OPPDRAAG	Reguleringsplan Manger sentrum aust	DOKUMENTKODE	10204419-04_RIVeg_002
EMNE	Tekniske forklaringar trafikkvurdering og kryssutforming/etablering av gangfelt	TILGJENGELIGHET	Open
OPPDRAAGSGIVER	Alver kommune	OPPDRAAGSLEDER	Svein Andersland
KONTAKTPERSON	Rolf Martin Raknes	SAKSBEHANDLER	Andreas Wendt
REVISJON 15.9.2021 ALVER KOMMUNE V/ LF-A SJÅ SIDE 4-5.		ANSVARLIG ENHET	Multiconsult Norge AS

REGULERINGSPLAN MANGER SENTRUM AUST – NÆRINGSOMRÅDE/NY BRANNSTASJON

TEKNISKE FORKLARINGAR TIL TRAFFIKKUTVIKLING OG KRYSSUTFORMING

Figur 3.6: Kriterier for vurdering av eget venstresvingefelt basert på trafikken i dimensjonerende time

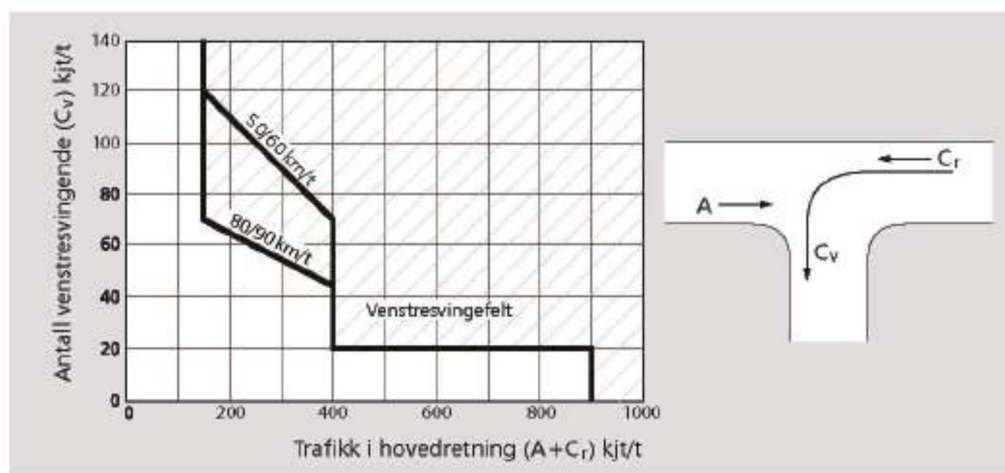
Dersom full utbygging av næringsområde (86 venstresvingande kjt/t) og full ÅDT langs fylkesvegen (470 kjt/t) vert lagt til grunn, vil det vere nødvendig med venstresvingefelt på fylkesvegen.

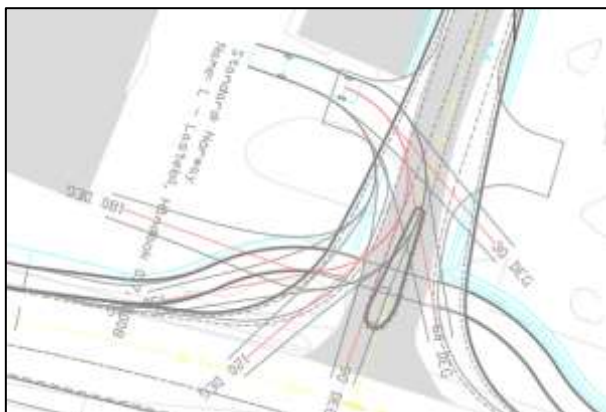
- b) Det kan vurderast at den realistiske utbygginga i næringsarealet vil bli vesentleg lågare enn vist i reguleringsplanen. Framtidig golvflate vil difor vere vesentleg lågare enn angitt for full utbyggingsstandard. Prognostisert tal på maks. venstresvingande kjøretøy ligg berre litt over grenseverdien. På denne bakgrunn er det grunn til å tru at det verkelege talet på venstresvingande i timen vil vere vesentleg lågare enn 70 kjøretøy.
- c) Venstresvingefelt bør utformast med fysisk kanalisering ved fartsgrense 50 og 60 km/t og vil så føre til ei vesentleg utviding av kryssarealet i samband med fleire negative konsekvensar (sjå skisse nedenfor).

- Uforholdsmessig utviding av kryssområde i bysentrumsområde i samband med større grunnerv
- Tilkomst til bilverkstad/utleieservice nord frå fylkesvegen (eigedom 448/26) er ikkje mogleg på grunn av etablering av dråpeøy (sporingskurve)

- Tilkomst til bensinstasjon (aust) må stengast, eller endrast vesentleg
- Busshaldeplassen må flyttast til ein annan stad langs fylkesvegen, men det eksisterer ikkje alternativ innafor reguleringsgrensa
- Tilkomst til tomt 1605 må endrast

Oppsummert vil ei løysing med venstresvingfelt krevje ei heilt anna løysing for tilkomst til næringsområde og brannstasjon. Med omsyn til negative konsekvensar, og eit høgt sannsyn for at framtidig trafikkmengde ikkje vil overskride grenseverdiar for venstresvingfelt, vert kryss regulert utan venstresvingfelt.

I tråd med Vestland fylkeskommune sine krav til utforming av krysset mellom o_SV1 og o_SKV9 gitt ved uttaler datert 17.12.2020 og 18.2.2021 er det no regulert inn trafikkøy (dråpeøy) med ikkje-avvisande kantstein. Avkøyrslar til BKB2 og BN2 er flytta lengre nord langs o_SKV9. Når krysset og nye avkøyrslar er opparbeidd skal eksisterande avkøyrslar stengast for motorisert ferdsel. Opparbeiding av tiltak går fram føresegna § 3.3 og § 5.4. Endringa er vist i plankartet datert 15.9.2021 og vegteikningar B1, C1, D1, D2 og R1 datert 14.5.2021. Trafikkanalysen er revidert av Alver kommune v/Lennart Falkenberg-Arell, 15.9.2021.
